ECE/TRANS/WP.29/2009/46  
17 December 2008

Предложение по исправлению 2 к Пересмотру 2 Правил № 44  
(Детские удерживающие системы)

Представлено Рабочей группой по пассивной безопасности (GRSP)\*

Рисунок 1

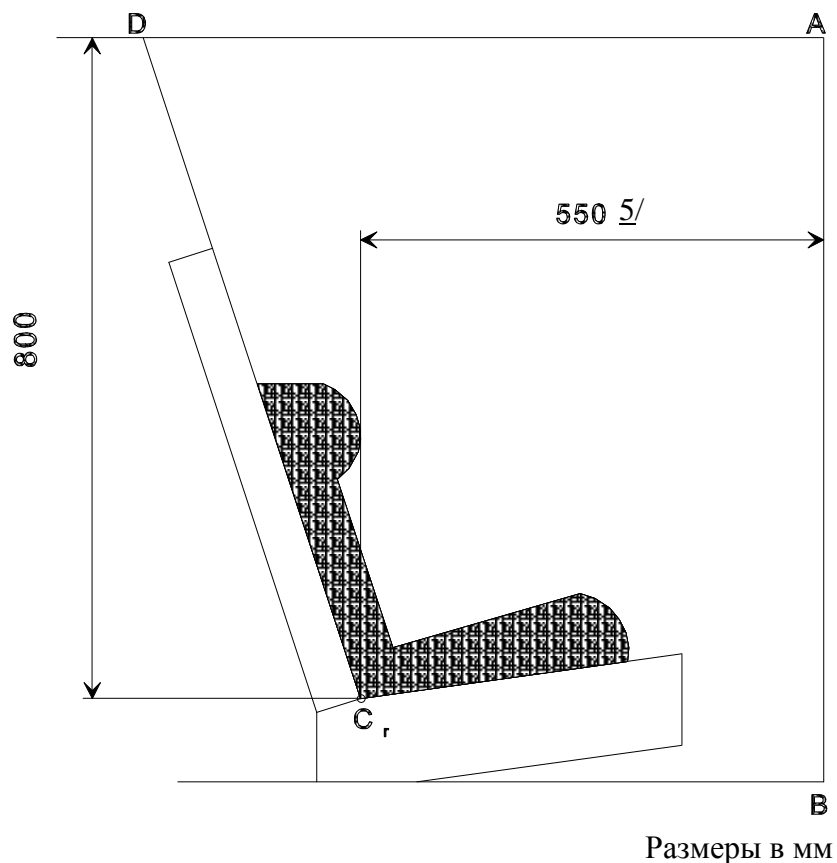
Пункт 7.1.4.4.1.1, рисунок 1, включить ссылку на сноску 5/ к габариту 550 и включить следующий текст соответствующей сноски 5/:

5/ Для целей испытания, указанного в пункте 7.1.4.1.10.1.1, данный габарит должен составлять 500 мм".
